改善対策届出一覧表

改善対策届出番号	547	改善対策開始日	平成30年7月13日
届出者の氏名又は名称	酒井重工業株式会社 代表取締役社長 酒井一郎 問い合わせ先:品質保証部 TEL 0480-52-6407		
不具合の部位(部品名)	尿素SCR装置(コントローラ)		
不具合状態にあると認める構造、装置又は性能の状況及びその原因	グレーダの尿素SCR制御用コントローラにおいて、プログラムが不適切なため、尿素水の残量が規定値以下となった場合等に警告音が吹鳴しない。		
改善対策の内容	全車両、尿素SCR制御用コントローラのプログラムを対策プログラムに書き換える。		
不具合件数	無し	事故の有無	無し
発見の動機	社内からの情報による。		
自動車使用者及び自動車分解整備事業者に周知させるための措置	・使用者:直接訪問又はダイレクトメール等で通知する。 ・自動車分解整備事業者:使用者を全て把握しているので、周知のための措置はとらない。 ・改善実施済車には、その旨を定期点検整備記録簿に記載する。

改善対策届出に関するお知らせ

改善箇所説明図

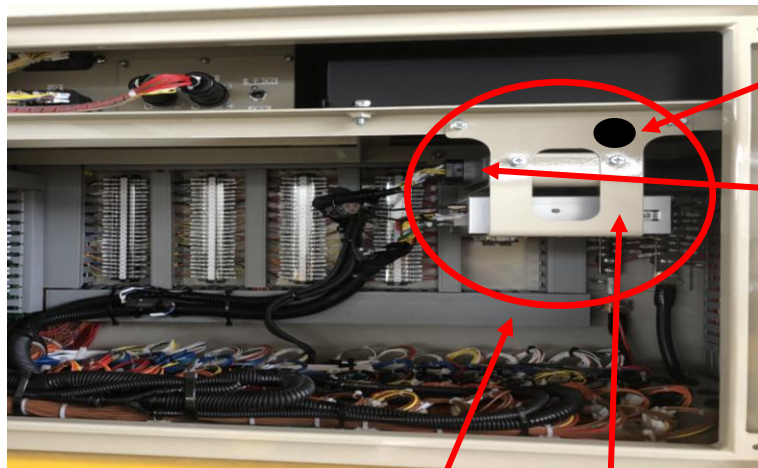
不具合発生個所

グレーダの尿素 SCR 制御用コントローラにおいて、プログラムが不適切なため、尿素水の残量が規定値以下となった場合等に警告音が吹鳴しない。

全車両、尿素 SCR 制御用コントローラのプログラムを対策プログラムに書き換える。

識別：尿素 SCR 制御用コントローラの取付ブラケット右上隅に黒色ペイントを塗布する。
